## Keuringsverslag van een elektrische laagspanning- en zeer lage spanningsinstallatie

NIET CONFORM

Straatnaam	Mechelbaan
Huisnummer	195
Busnummer	
Postcode	2580
Gemeente	PUTTE
Land	België

Controlebezoek van een huishoudelijke installatie volgens (KB 08/09/2019) - AREI Boek 1- 6.5. en 4.2.4.3.

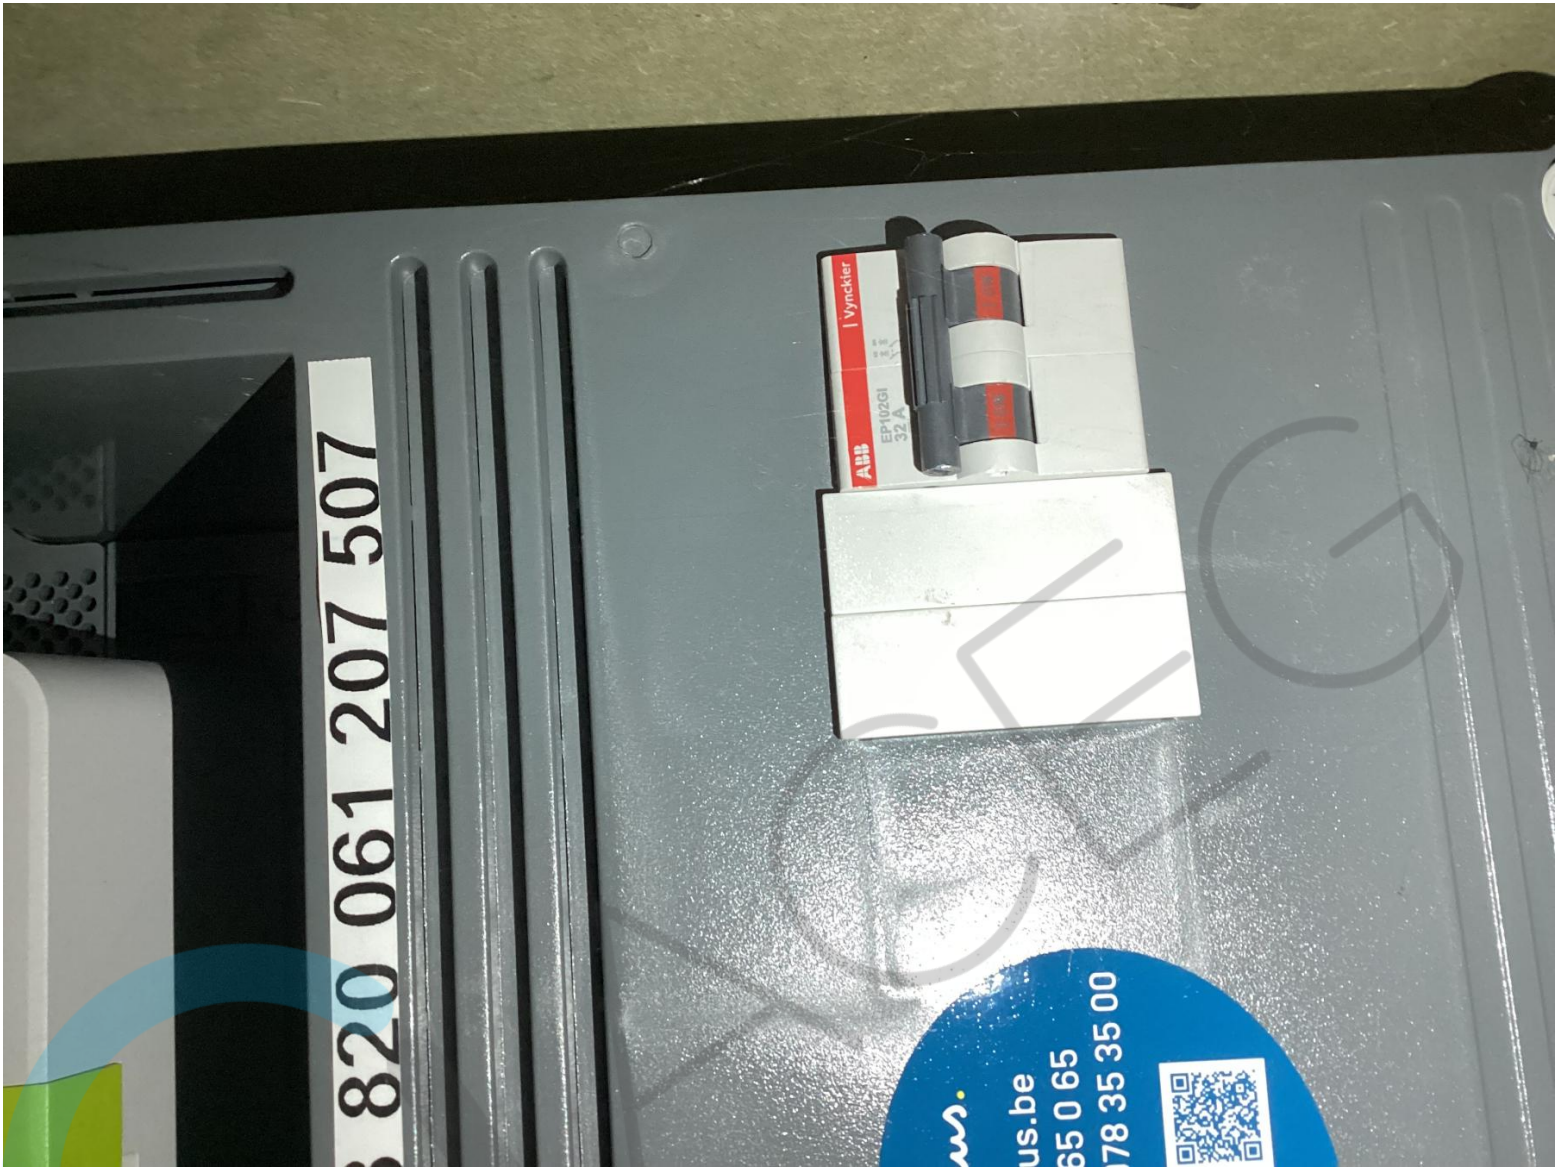
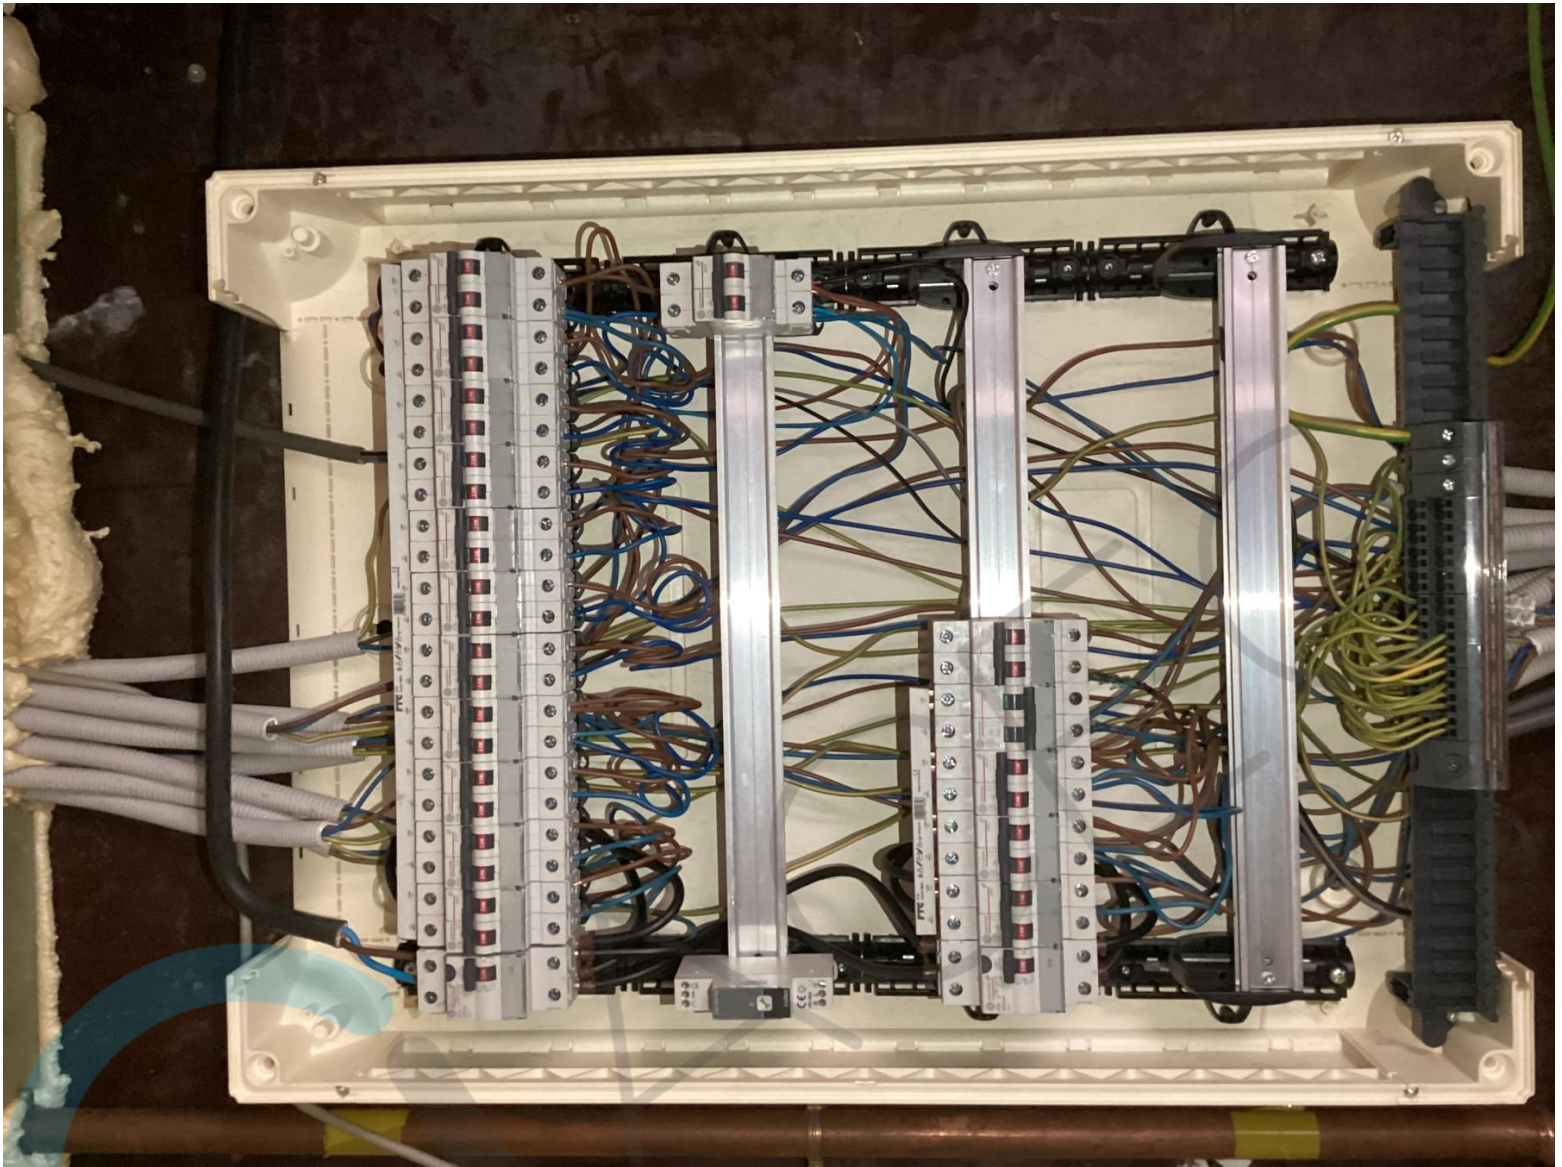
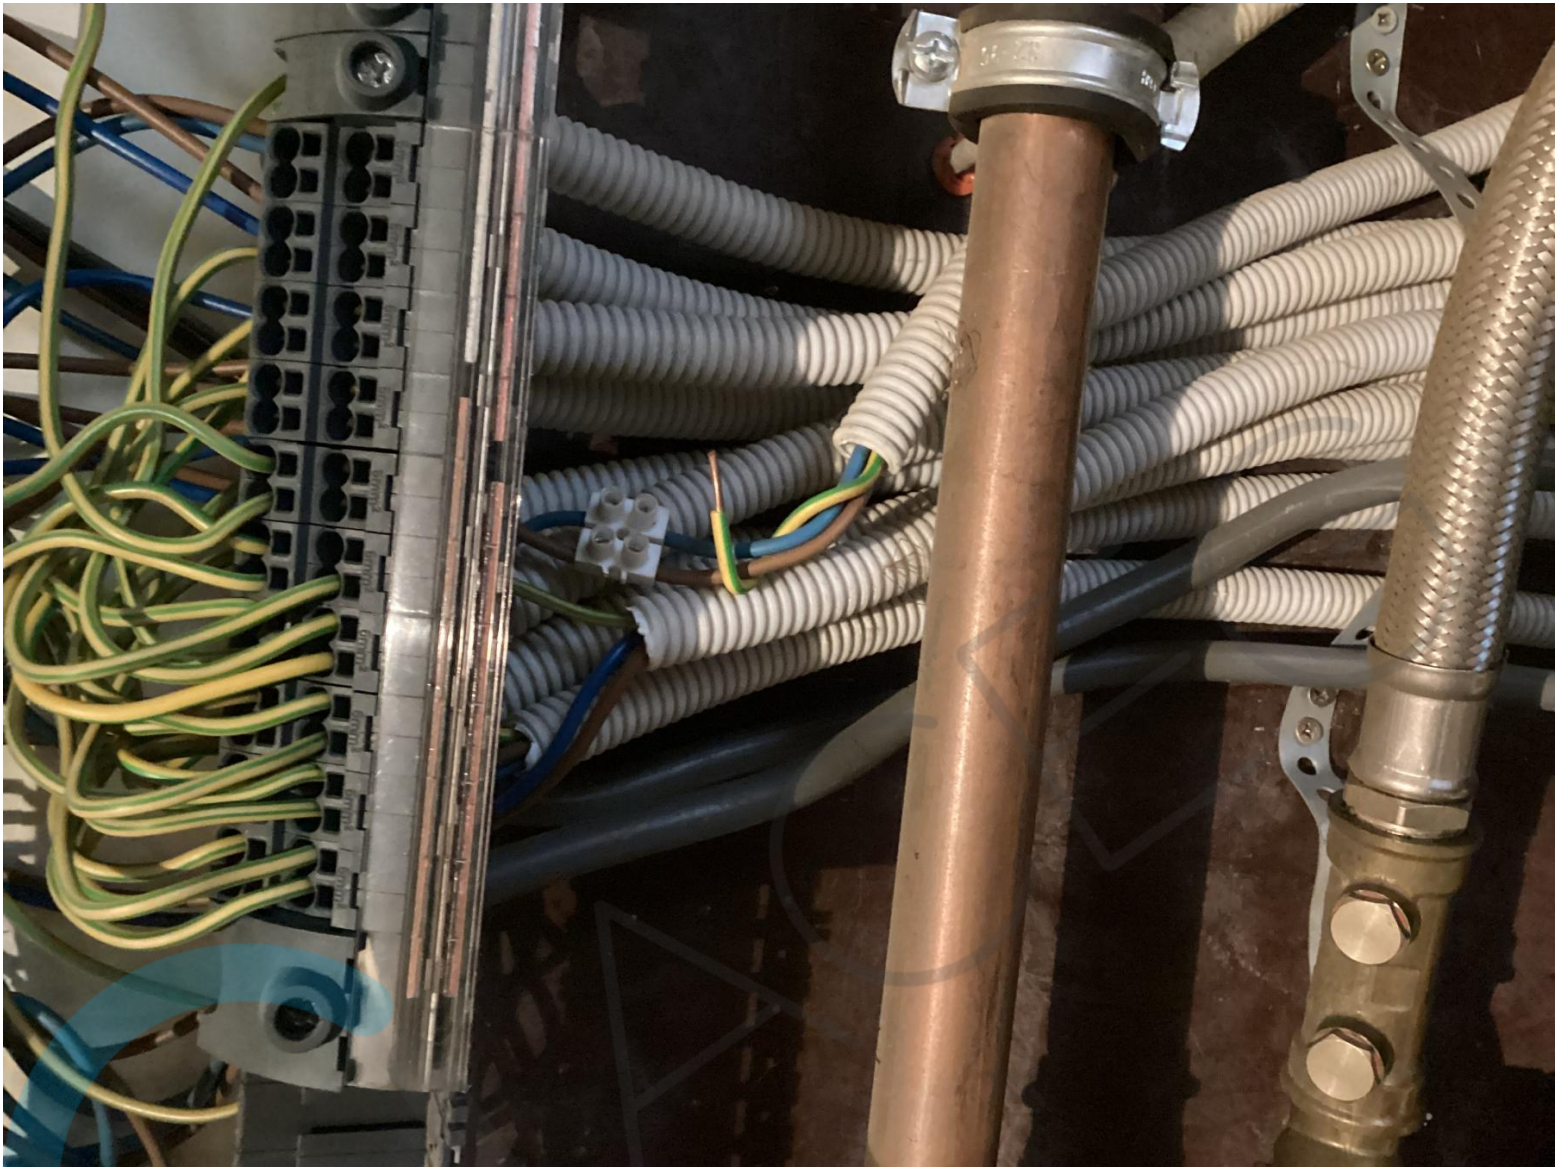
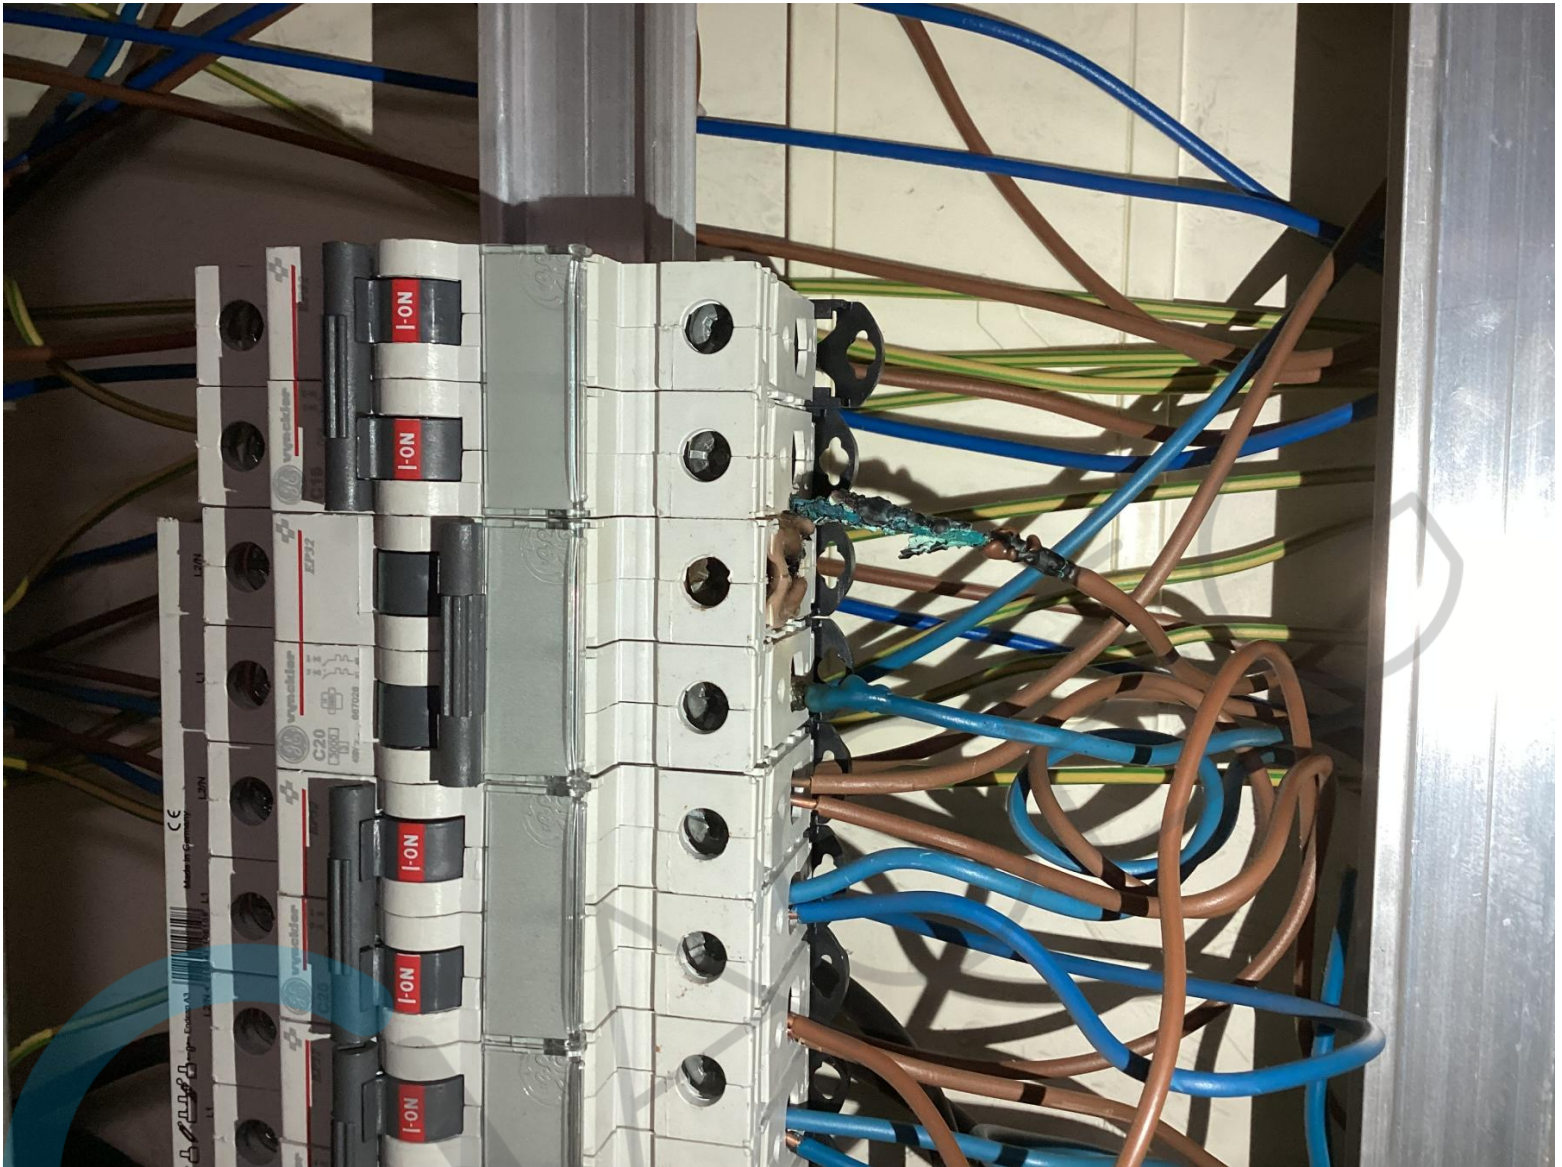
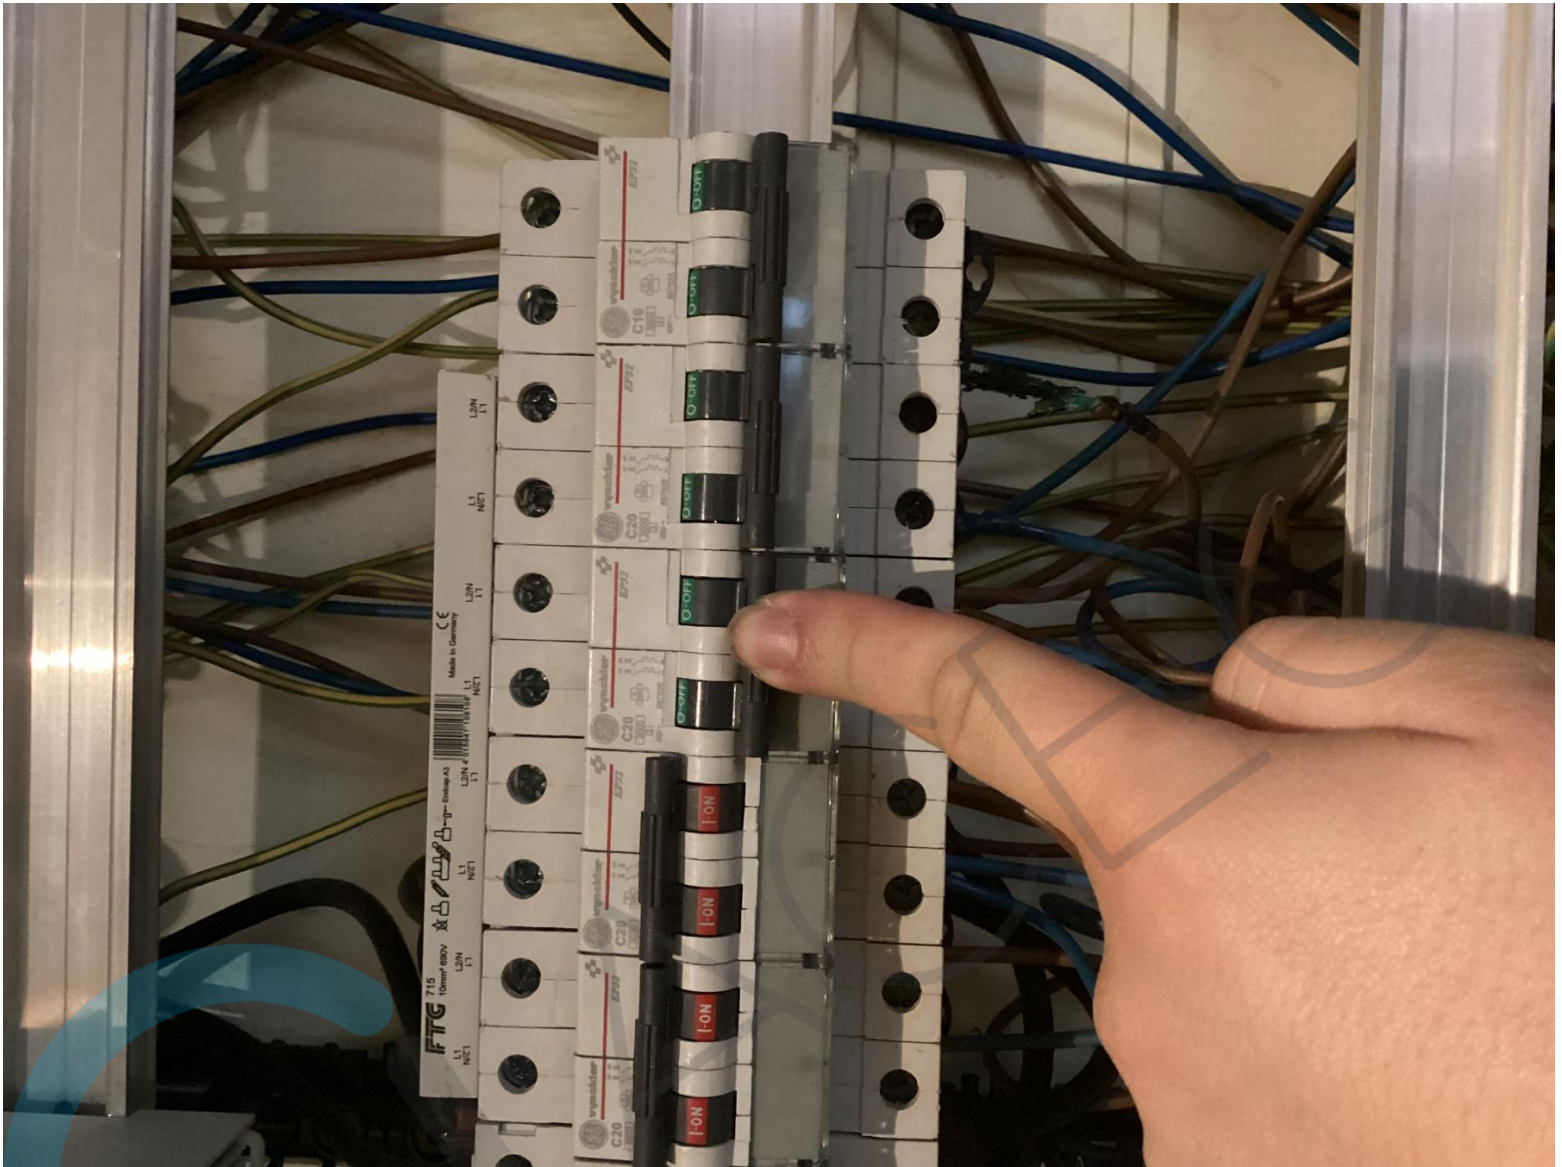
18.20 Geleiders die aangetast zijn door overbelasting/slecht contact, dient men te vervangen. (zie foto in bijlage)
